REPOSICIÓN DE GRUPO ELECTROGENO DIESEL N°5 CENTRAL
MATAVERI-RAPA NUI

PREGUNTAS Y RESPUESTAS

LPU-2024-00094

09 de diciembre de 2024

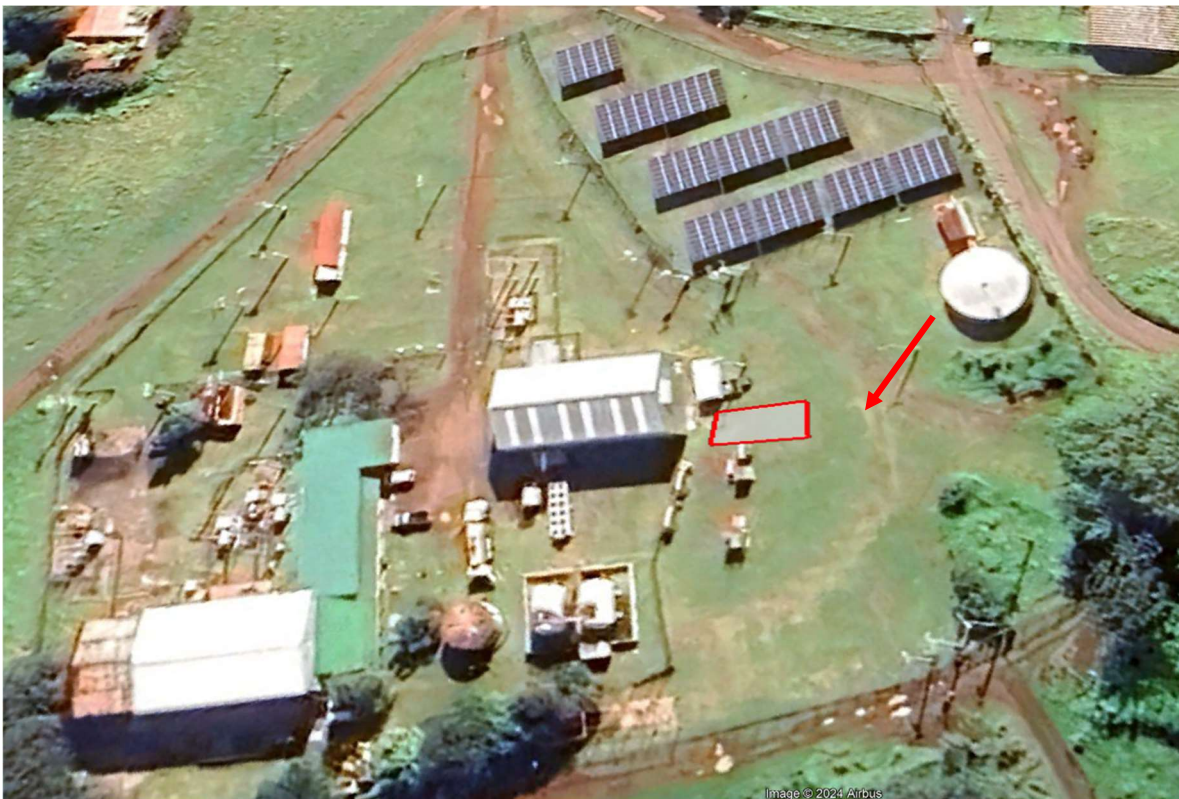
45. Se requiere el mapeo Scada del sistema para la propuesta de control de las nuevas unidades.

R: Se conectan los CAN 1 y CAN2 de DEIF y se visualizan en software. Las direcciones IP de cada equipo se asignarán al adjudicado. Mapeo de un SCADA particular para asignación de cada variable no hay.
